ХАРАКТЕРИСТИКИ ГИДРАВЛИЧЕСКОГО КОНТУРА

Изменение: Встроенный электронный гидроблок (ВНЭ)

Соответствующие автомобили : CITROËN C5 (все типы)

Примечание, начиная с номера : OPR: 10248

Гидравлическая подвеска hydractive 3

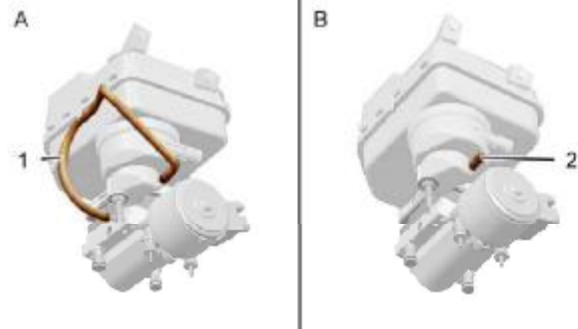
Слив рабочей жидкости подвески LDS теперь осуществляется не по внешней трубке, а по внутреннему каналу встроенного электронного гидроблока, без изменения бачка для жидкости LDS.

А: Встроенный электронный гидроблок старого типа

В: Встроенный электронный гидроблок нового типа

ПРИМЕЧАНИЕ: Новый встроенный электронный гидроблок поставляется с пробкой (2) и с хомутом.

Отсоедините трубку (1) между встроенным электронным гидроблоком и бачком для жидкости LDS.

Замените встроенный электронный гидроблок (см. соответствующую операцию).

Закройте отверстие бачка для жидкости LDS пробкой (2).

Закрепите пробку (2) хомутом.

Гидравлическая подвеска **hydractive 3+**

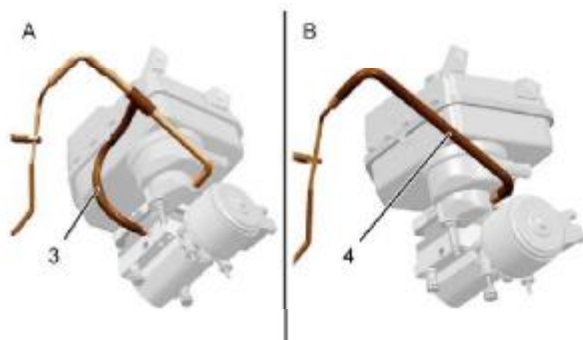
A: Встроенный электронный гидроблок старого типа

B: Встроенный электронный гидроблок нового типа

ПРИМЕЧАНИЕ: Новый встроенный электронный гидроблок поставляется с трубкой (4) и с хомутом.

Отсоедините трубку (3)

Замените встроенный электронный гидроблок (*см. соответствующую операцию*).

Присоедините трубку (4) между сливом регулятора жесткости и бачком для жидкости **LDS**.

Закрепите трубку (4) на бачке для жидкости **LDS** с помощью хомута.
